**PRÉFET
DE LA MARNE**

**RAPPORT DE L'INSPECTION DES
INSTALLATIONS CLASSEES**

Objet : Société LUZEAL à Recy - Modification notable d'une installation classée soumise à autorisation -
Article R.181-46 du code de l'environnement

Figure 2: Modélisation des flux thermiques prenant en considération la bande transporteuse

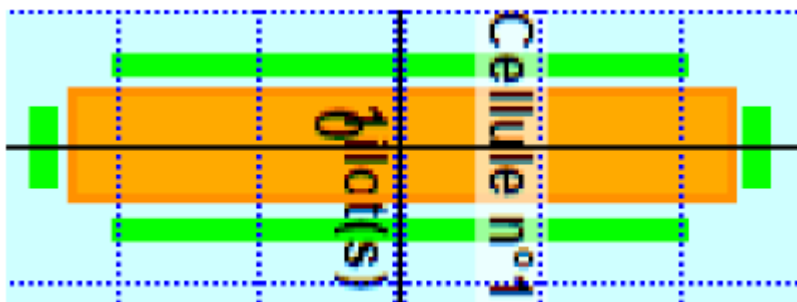
La modélisation d'un éventuel incendie du sécheur basse température a été effectuée. Elle permet de conclure que les effets thermiques restent contenus dans le périmètre du sécheur et n'atteignent pas les installations environnantes. Dans l'hypothèse majorante de la combustion de bois et de polyester représentant la bande transporteuse, le flux thermique de 3 kW/m² est présent à une distance inférieure à 5 mètres.

Figure 4: Modélisation FLUMILOG des stockages de combustibles.

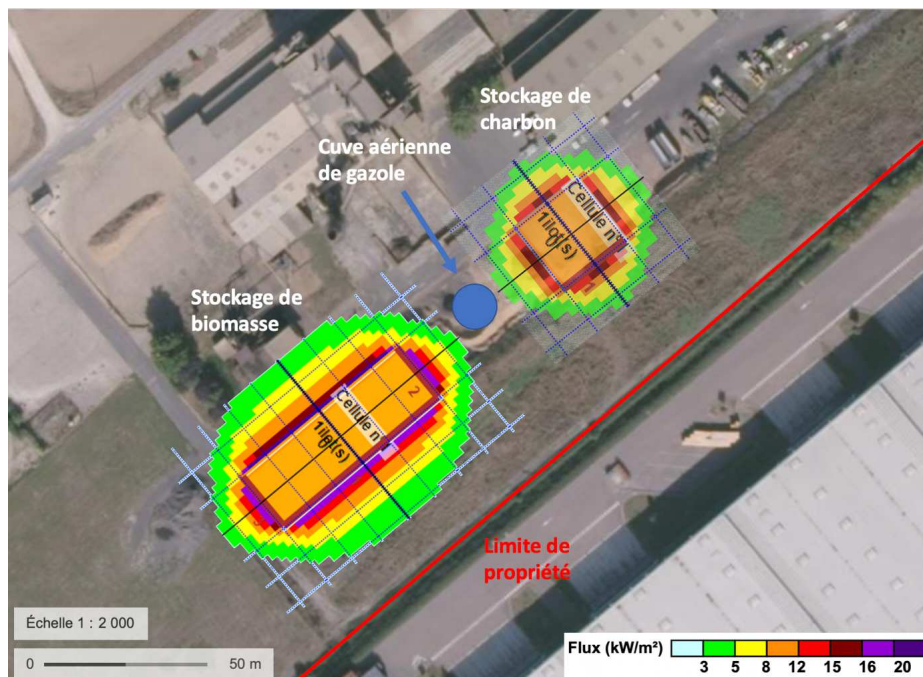
Les flux thermiques ne sortent pas des limites de propriété et n'affectent pas les installations situées à proximité. La cuve aérienne de gazole est implantée hors du flux. Un mur béton de 5 m de hauteur sépare la cuve de l'installation de stockage de biomasse, aucun mur ne la sépare du stockage de charbon.

Figure 6: Implantation des installation de stockage IPD.

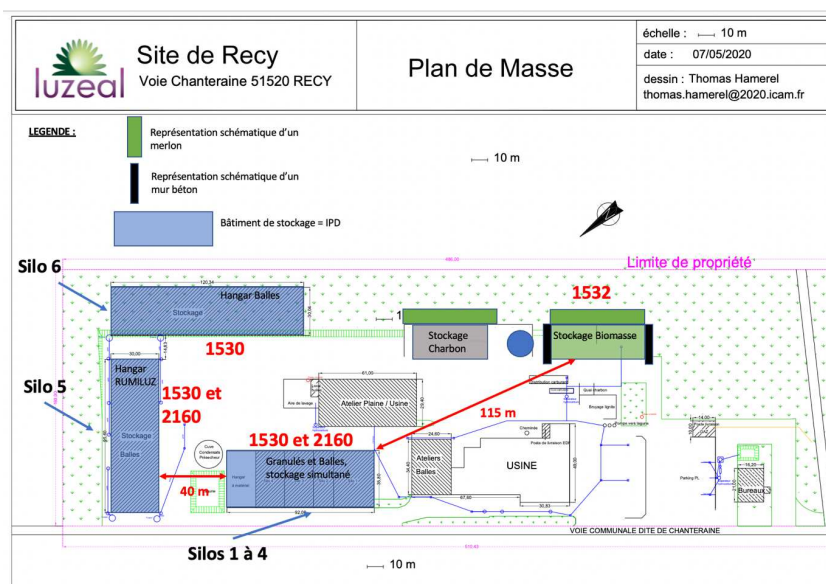
Après analyse des distances inter-bâiments, on recense les trois groupes d'IPD suivants :

- Groupe 1 : Silos 1 à 4 : 1530 (> 500 t) et 2160 (> 500 t) ;
- Groupe 2 : Silo 5 – RUMILUZ 1 et Silo 6 – RUMILUZ 2 : 1530 (> 500 t) et 2160 (> 500 t) ;
- Groupe 3 : Stockage de biomasse en extérieur couvert : 1532.

Le groupe 3 stocke uniquement de la biomasse sous l'unique rubrique 1532 et se situe à plus de 40 m des autres IPD. Il répond donc à la notion d'entrepôt à rubrique unique et n'est pas inclus dans le périmètre de la 1510.

Figure 7: Modélisation des flux thermiques - silo 5

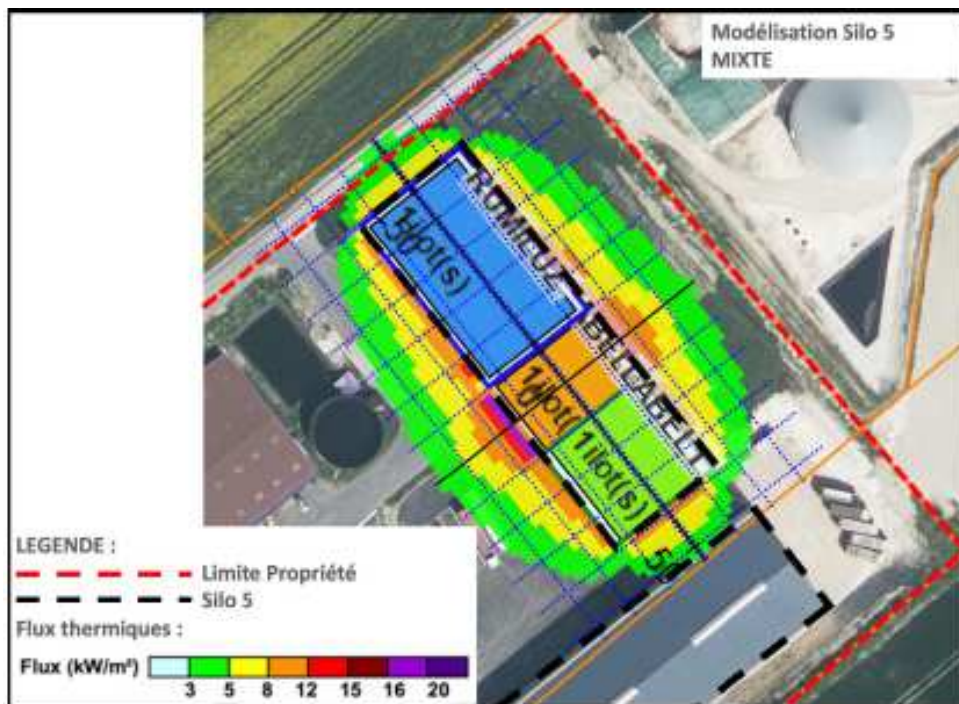
Conformément aux articles 1 et 2 de l'annexe VIII de l'arrêté ministériel du 11 avril 2017, une étude des effets thermiques des bâtiments 1 à 6 a été réalisée. Elle conclut à un dépassement des flux thermiques de 3 kW/m² au niveau des limites de propriété au nord-ouest du site dans le cas d'un incendie du silo 5. Le risque est qualifié de modéré et d'acceptable. L'ensemble des flux thermiques supérieurs à 8 kW/m² étant restreints au périmètre de l'établissement, aucune mesure supplémentaire n'est attendue.
